## Auszug aus der Sitzungs-Niederschrift

des Bausenats vom 08.04.2016

Betreff: Bebauungsplan Nr. 02-32 "Zwischen Brauneckweg und Klötzlmühlbach"  
I. Prüfung der Stellungnahmen gem. § 4 Abs. 2 BauGB  
II. Prüfung der Stellungnahmen gem. § 3 Abs. 2 BauGB  
III. Billigungsbeschluss

Prämierter Entwurf für das geplante Bauvorhaben, Architektenwettbewerb 2014. Bebauung bis an den Klötzlmühlbach! Den Planern sind unsere regionalen Besonderheiten bekannt?

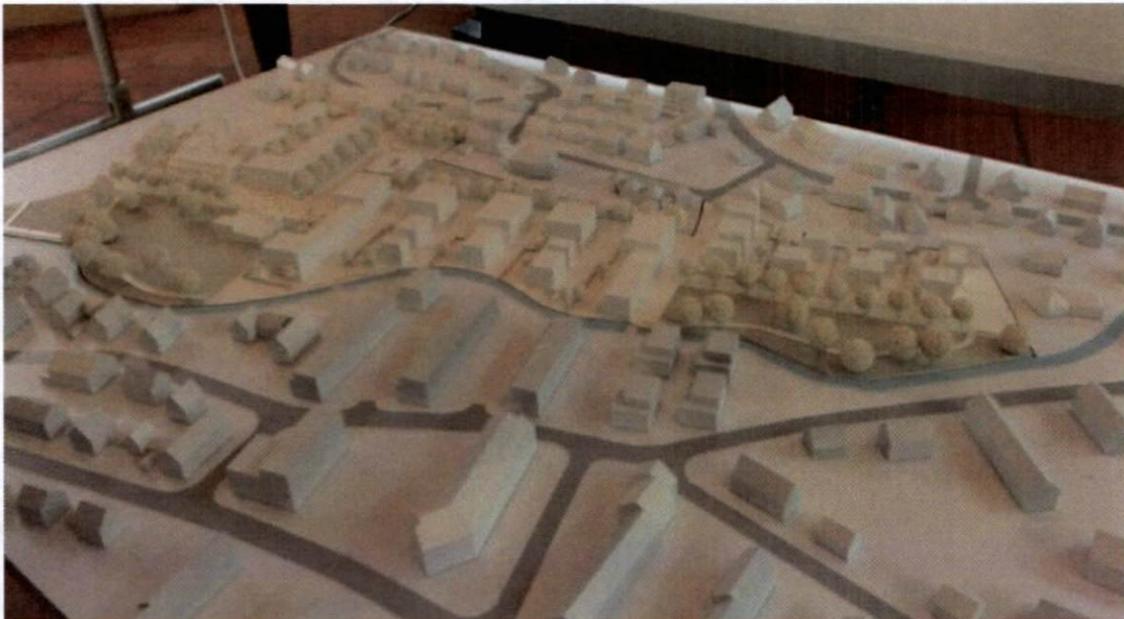
Ich erspare mir wortreiche Argumentation und wende mich vertrauensvoll an Sie mit der Bitte um entsprechende vorausschauende Weichenstellung. Wenn Sie der Meinung sind, dem Klötzlmühlbach wird mit dieser Planung genug Raum zugedacht, dann nehme ich es hin. Wenn aber vielleicht in einigen Jahren das nächste Jahrhunderthochwasser wieder Mitterwöhr „absaufen“ lässt und der Landshuter Westen mit Münchnerau evtl. nicht mehr nur knapp einer Katastrophe entgeht, dann könnte wieder die Erkenntnis siegen: „Man muss dem Wasser mehr Raum geben!“ Vielleicht wende ich mich danach wieder an Sie.

Der Landshuter Westen ist durch die Schutzmaßnahmen entlang der Isar und die Flutmulde wirksam bis zum hundertjährigen Hochwasserereignis geschützt. Der Klötzlmühlbach nimmt im Stadtteil eine Sonderstellung ein. Er ist durch seine Ausleitung aus der Amper und zusätzlich durch die Unterdükerung an der Flutmulde in seinem Wasserstand reguliert. Aus diesem Grund ist auch eine Überflutung des Planungsgebietes bei einem Extremhochwasserereignis (ca. 1,5-fache Wassermenge des hundertjährigen Hochwassers) nicht zu befürchten. Inwieweit sich durch den Bau von Tiefgaragen im Baugebiet Auswirkungen auf das Grundwasser ergeben wird derzeit untersucht.
